改善箇所説明図

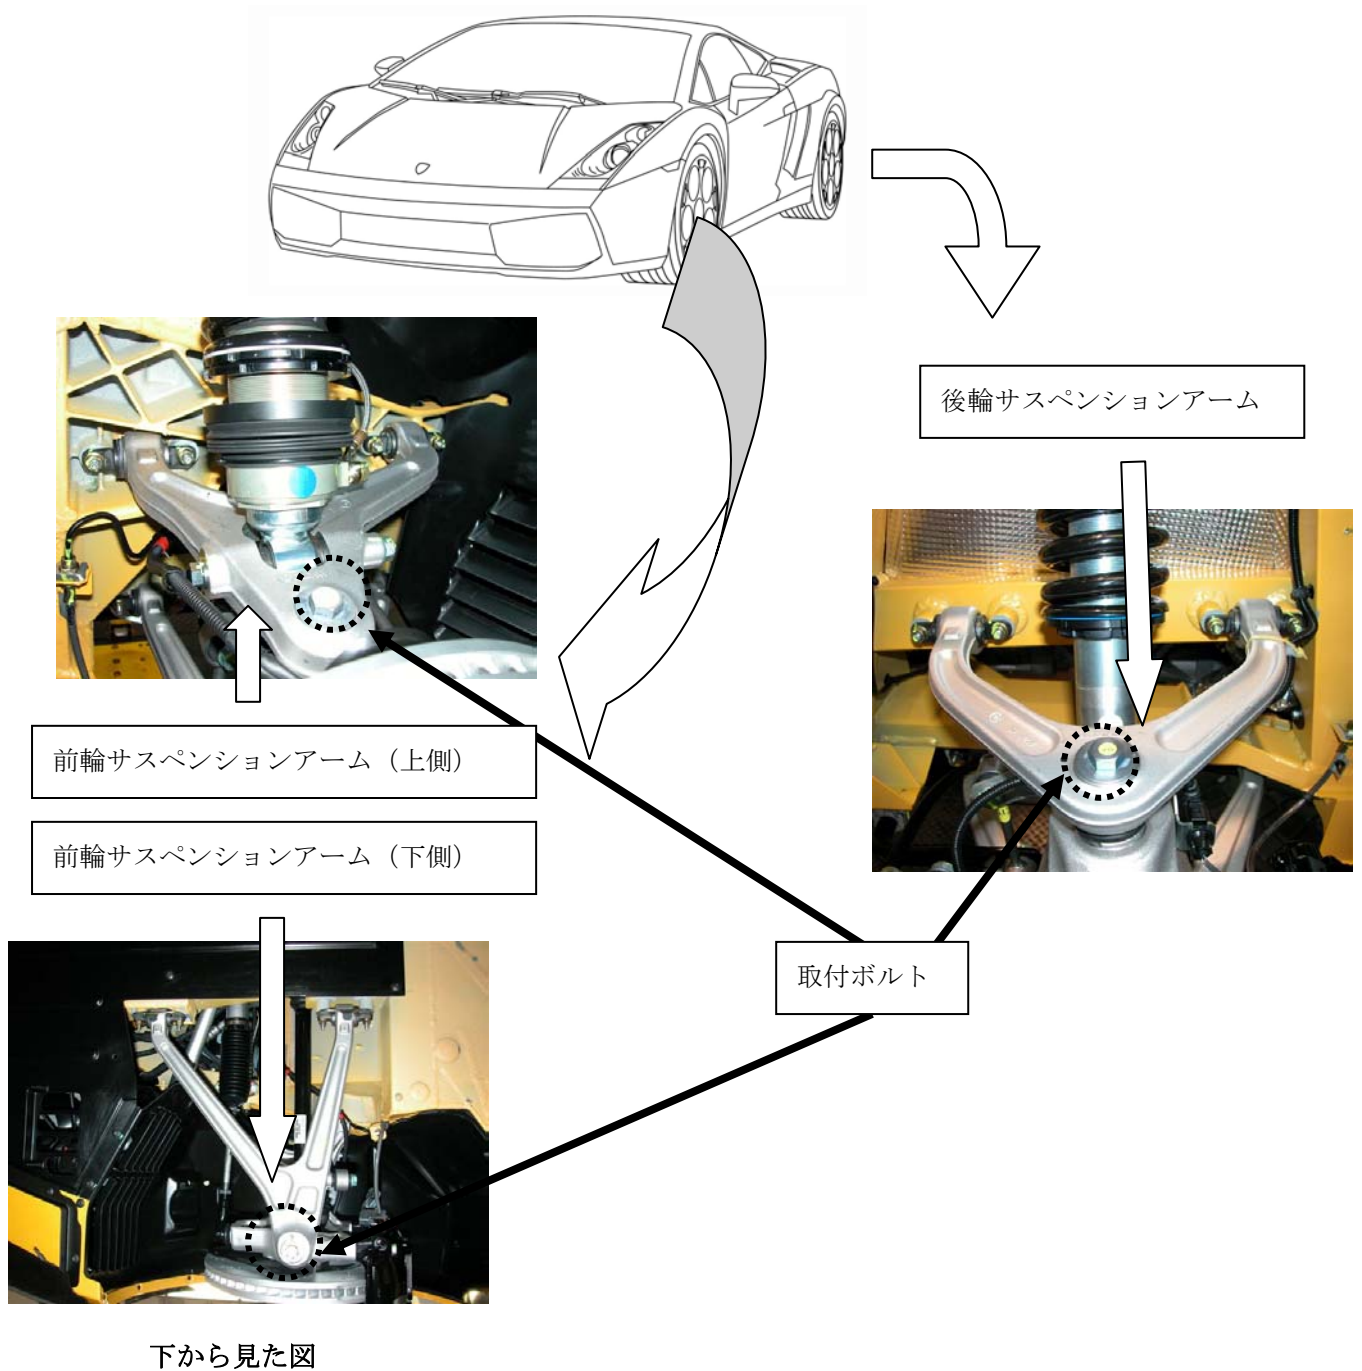
前輪サスペンションアーム及び後輪サスペンションアームのボールジョイント取付ボルトの締め付けが不適切なため、サーキット走行等の過酷な走行を繰り返し行くと、取付ボルトが緩むことがある。そのため、そのまま使用を続けると、ボールジョイントにガタが生じて異音が発生し、最悪の場合、ジョイントが外れ、走行安定性を損なうおそれがある。

全車両、当該サスペンションアームを良品と交換する。

識別：前輪左側サスペンションアーム（下側）のボールジョイント取付ボルトに赤色ペイントを塗布する。
